**Messaggio municipale no. 2026-07 concernente la richiesta di un credito supplementare per l'implementazione raffrescamento e nuovo locale deposito interrato – Nuova scuola dell'infanzia per un importo di 400'000.00 (iva 8.1% inclusa)**

## **Nuovo locale deposito interrato al piano terra**

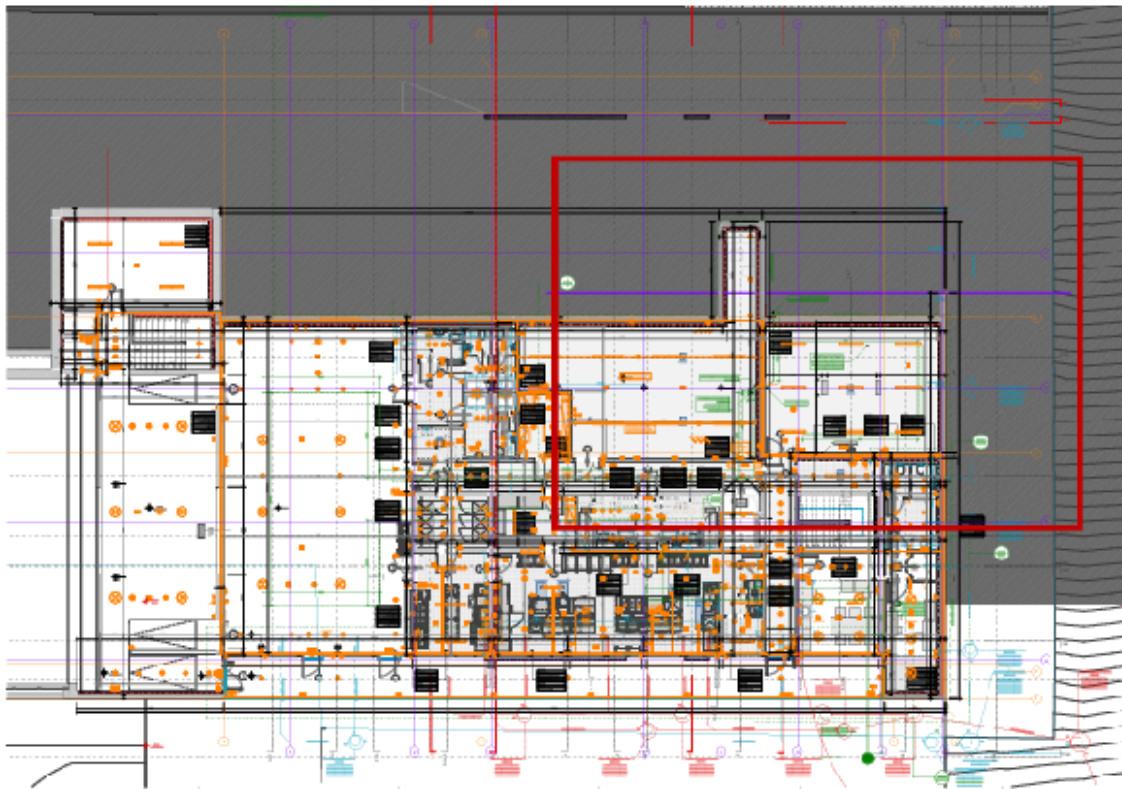
Il nuovo locale supplementare richiesto si colloca quindi al piano terra dell'edificio in corso di costruzione nello spazio tra la lavanderia e il locale tecnico. Questo nuovo locale completa la forma rettangolare del piano terra dell'edificio dalla parte verso la strada.

Dal punto di vista planimetrico si accede al locale tramite una porta realizzata sulla parete del lungo corridoio della zona tecnica.

*Confronto: pianta piano terra prima e dopo la modifica*

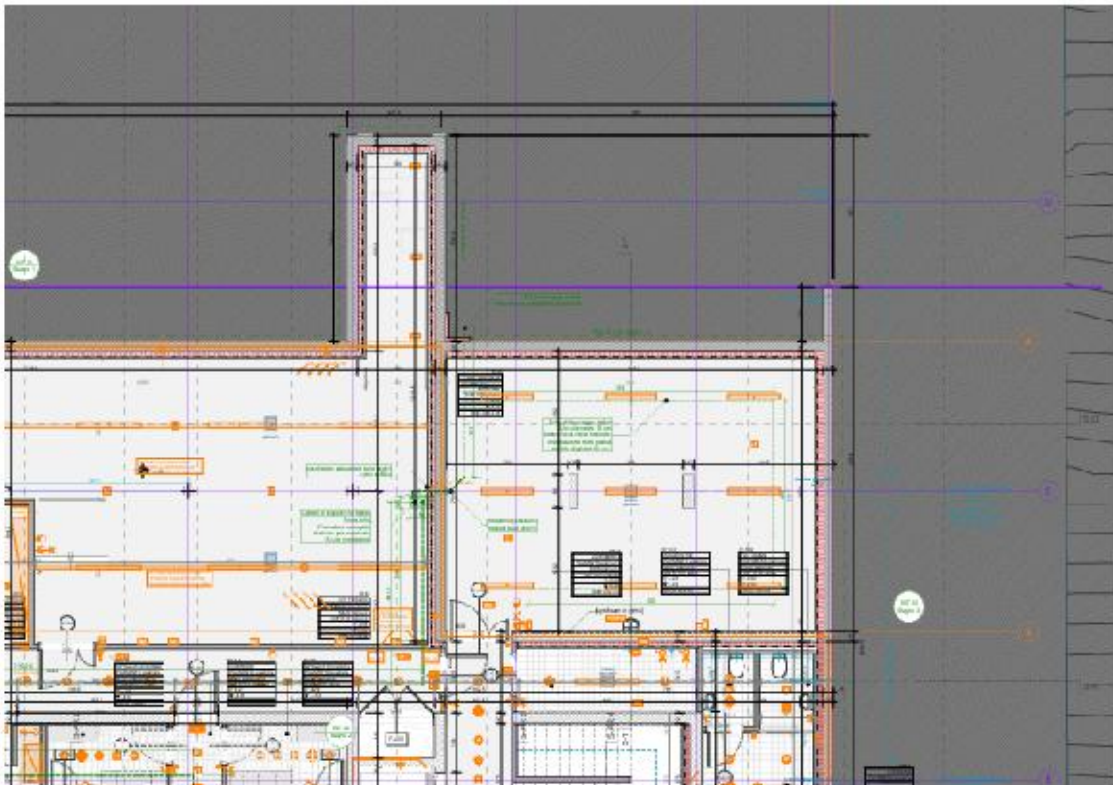
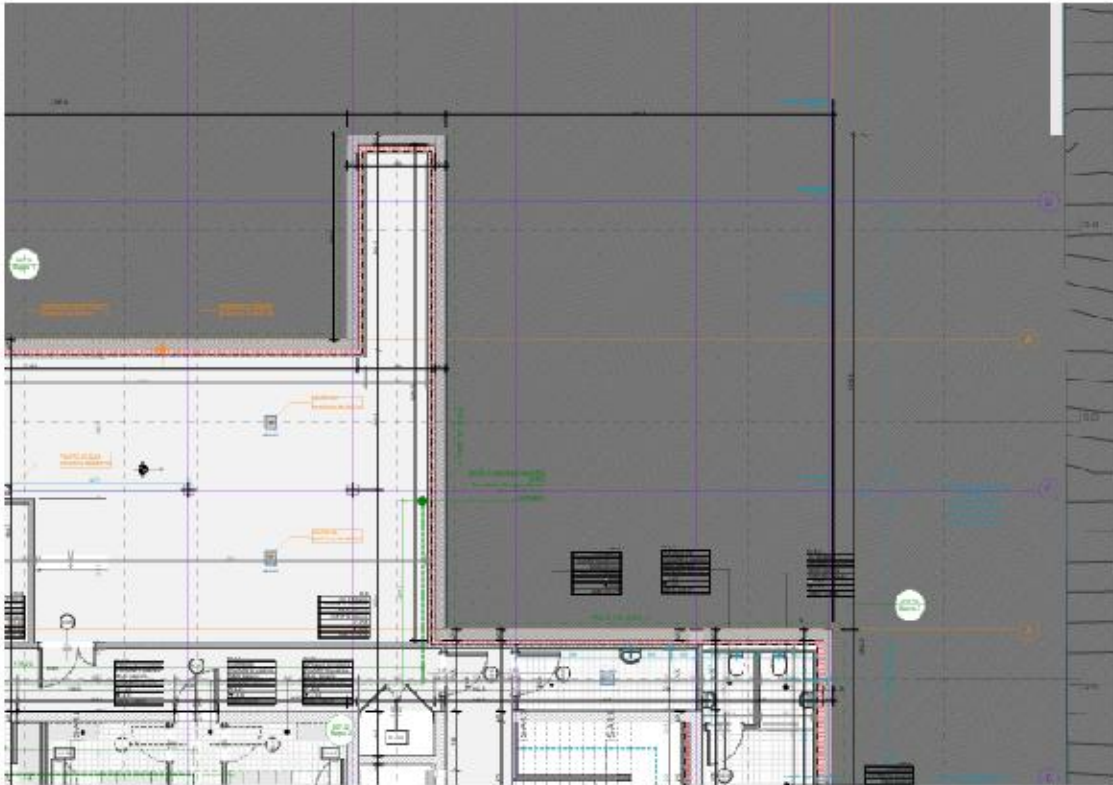
Per tali ragioni il volume corrispondente al piano terra del nuovo edificio presentava una rientranza nella zona tra il locale tecnico e il locale lavanderia. Le prime fasi del cantiere hanno evidenziato che il forte rischio di ritrovamenti archeologici non ha avuto corrispondenza nella realtà. Infatti, durante l'importante scavo svolto a servizio del nuovo edificio non si sono registrati ritrovamenti.

In questo ambito è maturata la decisione definitiva del Municipio, supportato dalle competenti commissioni municipali, di completare il volume del piano terra con l'aggiunta del nuovo locale deposito.

Il locale sarebbe quasi completamente interrato, essendo collocato in una zona del fondo in cui l'edificio è parallelo alla pendenza della strada.

Dal punto di vista costruttivo, si ipotizza di realizzare un locale con le seguenti caratteristiche:

- locale non riscaldato (involucro termico invariato)
- impermeabilizzazione della platea e delle elevazioni controterra in vasca bianca
- impermeabilizzazione delle parti fuori terra in carta catramata/resina
- isolamento su tutti i lati a contatto con il terreno e in corrispondenza della soletta e della platea per la risoluzione dei ponti termici verso le parti riscaldate dell'edificio
- drenaggi anti-radon
- pavimento realizzato con platea gettata finita (lisciata e trattata con spolvero di quarzo) e sigillata
